Observaciones al Informe Técnico de Potencia Máxima de Central Fotovoltaica Loma Los Colorados

Autor	Departamento de Control de la Operación		
Fecha	25 de noviembre de 2019		
Código	COR-GO-DCO-PMAX-FV LLC-V1	Versión	1
Emitido por	Eglis Hernández S.		
Revisado por	Cristian Reyes V.		
Aprobado por	Gretchen Zbinden V. - Rodrigo Espinoza V.		
Actividad	Informe Técnico de Potencia Máxima de Central Fotovoltaica Loma Los Colorados

En el presente documento se presentan observaciones al informe técnico indicado en la Ref. [1], propiedad del Coordinado KDM Energía S.A., en conformidad al Artículo 23 del Anexo Técnico en aplicación.

Figura 1: Sistema Equivalente parque ERNC (Solar o Eólico)

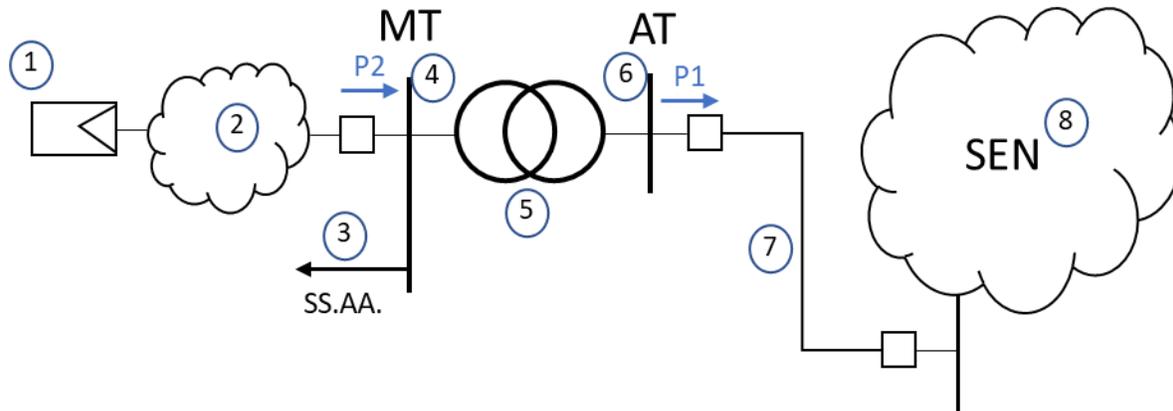
- b) Se solicita incorporar al informe técnico los valores de pérdidas en la central especificados en Anexo 1 de la presente minuta. Del mismo modo, se solicita indicar el punto físico del parque fotovoltaico en donde se mide la potencia neta/de inyección de la central, y el valor de los SS.AA. de la central.
- c) Respecto a los valores de potencia neta corregida y potencia bruta corregida contenidos en el informe técnico, se indica que esta corrección no es adecuada porque corrige los valores medidos a condiciones de laboratorio. Se solicita omitir corrección de las potencias medidas, o en su defecto corregir a condiciones de sitio o normales de operación.

Considerando la descripción anterior, se solicita enviar e incorporar al informe técnico la siguiente información:

- a) **P1**: Potencia activa inyectada en la barra de alta tensión (AT) de la central [MW].

- b) **P2**: Potencia activa inyectada en la barra de media tensión (MT) de la central [MW].
- c) **Ptrafo**: Pérdidas activas en el transformador de poder de la central [kW].
- d) **SS.AA.**: Servicios Auxiliares de la central [kW].
- e) **Pcolector**: Pérdidas en el sistema colector del parque ERNC [kW].

$$PMax\ bruta = P1 + Ptrafo + SS.AA. + Pcolector$$

$$PMax\ bruta = P2 + Pcolector$$

$$PMax\ neta = P1$$

$$PMax\ neta = P2 - SS.AA. - Ptrafo$$
